Miljøgodkendelse

Affaldsdeponering på lossepladsarealer langs hovedvej 26

J.nr. 8-70-21-6-781-1-98

781 Spøttrup Kommune
 Kåstrup losseplads
 Opfyldningsplan langs
 hovedvej 26

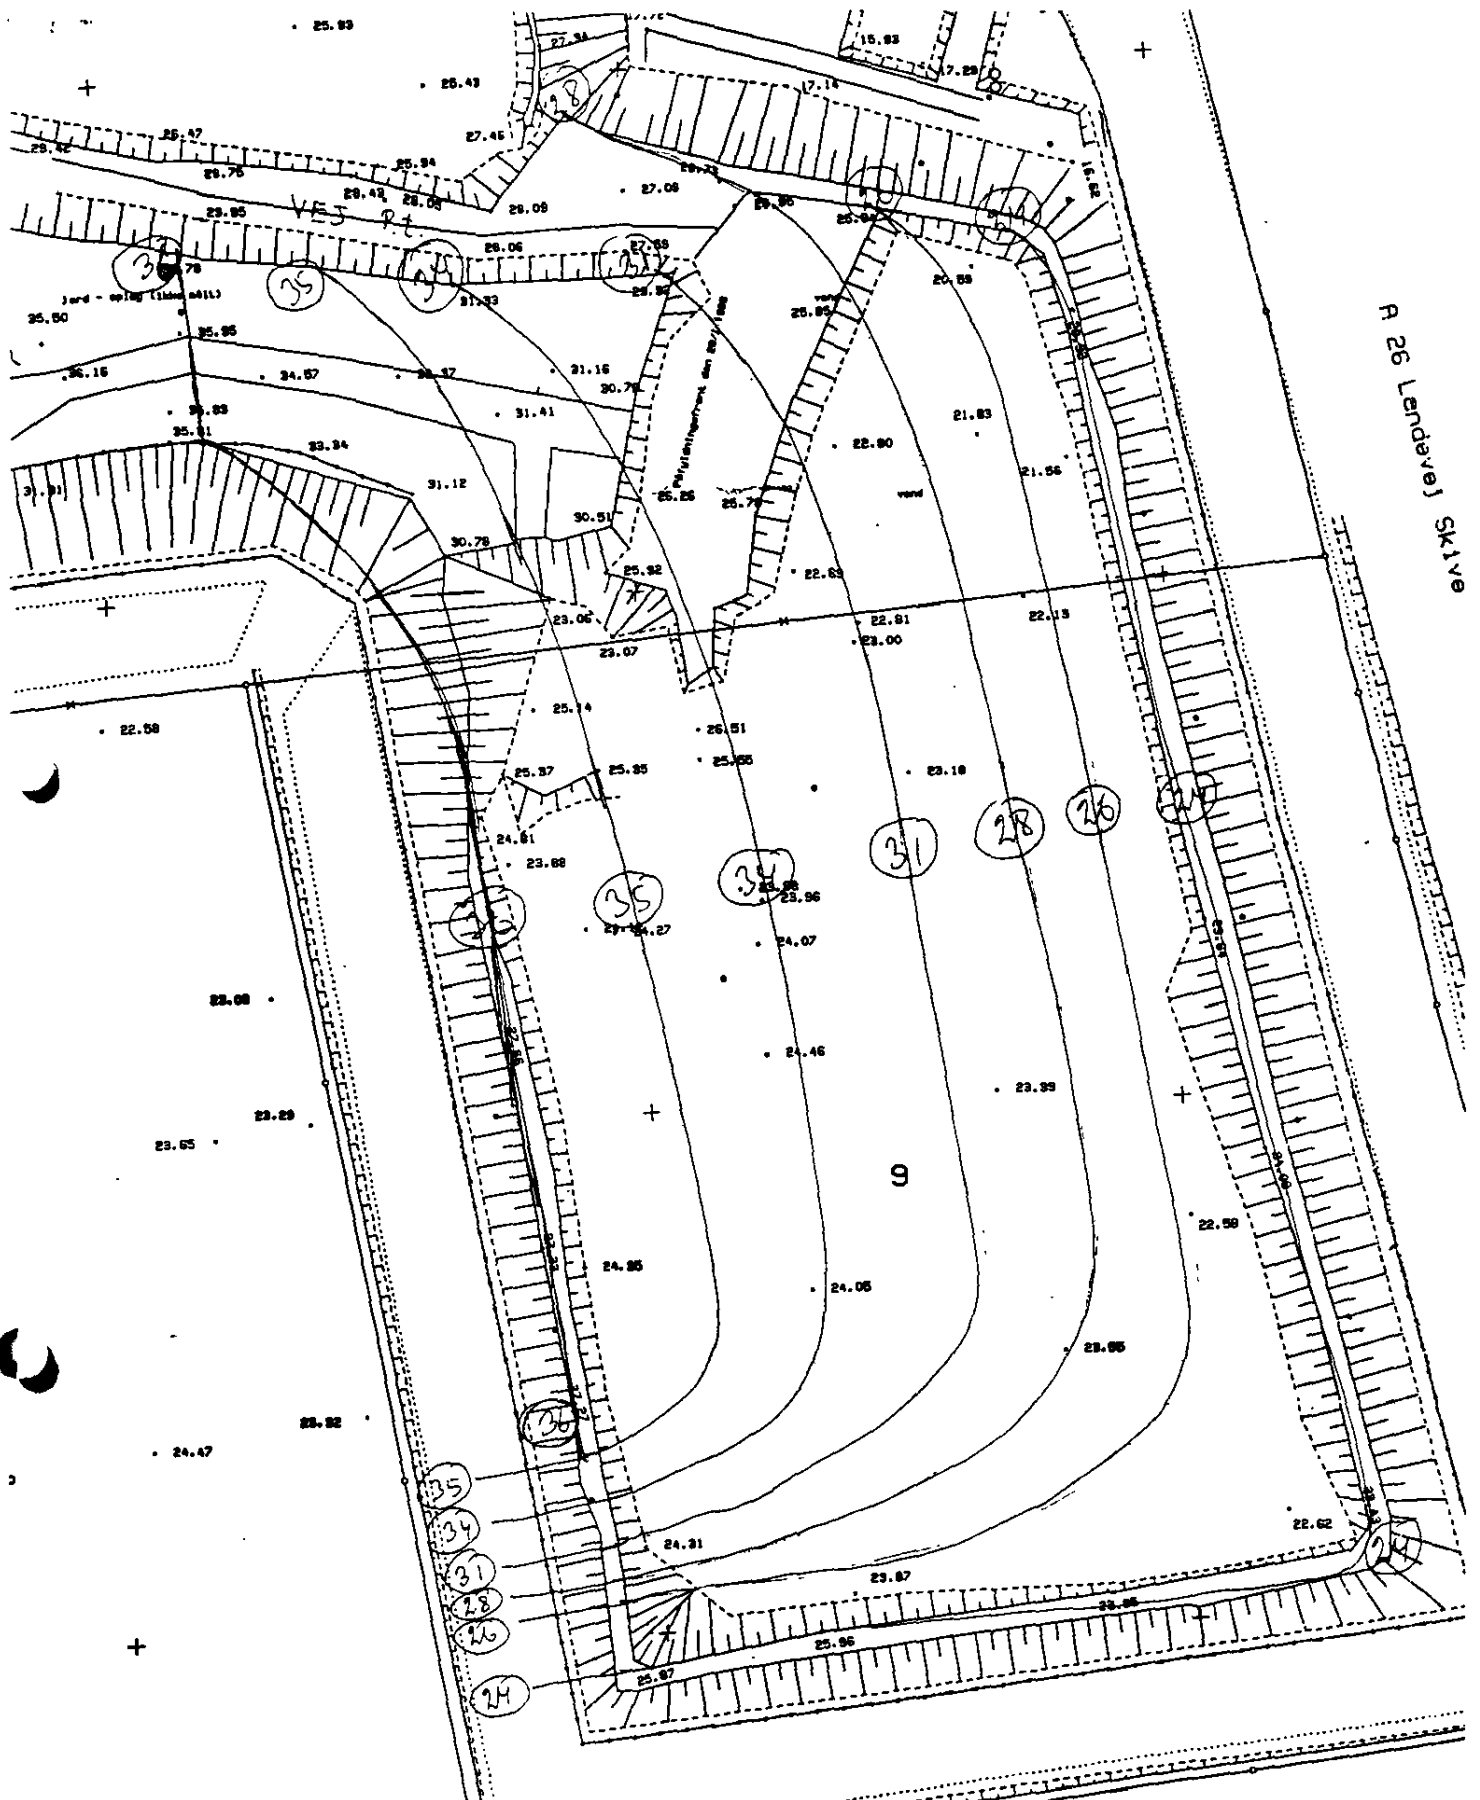
I den fremsendte alternative deponeringsplan sløjfes de tre terrasser og i stedet deponeret affaldet med jævn stigning fra kote

24 ved hovedvej 26 til kote 36 ved lossepladsens grænse mod vest.

./.
Kopi af opfyldningsplan vedlægges.

Opfyldning af lossepladsarealet op til kote 36 DNN på strækningen langs hovedvej 26, vil optræde markant i landskabet bl.a. på baggrund af, at omliggende terræn mod øst er betydeligt lavere, kote 17,5 til 20 DNN.

Det markante indtryk forventes dog væsentligt sløret / reduceret såfremt der opnås tilladelse til udvidelse af lossepladsen mod syd og vest.

Opnås der ikke tilladelse til udvidelse af lossepladsen, foreligger der en ny situation, som må indebære at opfyldningshøjde / efterbehandling af området langs hovedvej 26 genovervejes.

- 2.1 Affaldsdeponering på lossepladsafsnit langs hovedlandevej 26 skal holdes indenfor kotehøjde 24 / 36 DNN. Langs hovedvejen må der opfyldes til kote 24DNN. Derefter må deponiet være jævnt stigende (min anlæg 1:2) mod vest til max kote 36 DNN. Opfyldning af affaldsdepot skal ske fra vest mod øst.

- 2.2 Der skal til stadighed være etableret en vindafskærmende vold langs deponiets vestside. Højde af vindafskærmende vold skal under hele deponeringsperioden være min. 2 m. højere end den aktuelle affaldsdeponeringshøjde.

- 2.3 Eksisterende vold mod hovedlandevej 26 skal forstærkes ved forøgelse af voldens tykkelse med min. 1. meter.
- 2.4 Det skal sikres at der er en høj grad af permeabilitet/afvanding gennem affaldet i hele sin mægtighed så perkolatopstuvning i affaldsdeponiet ikke opstår.
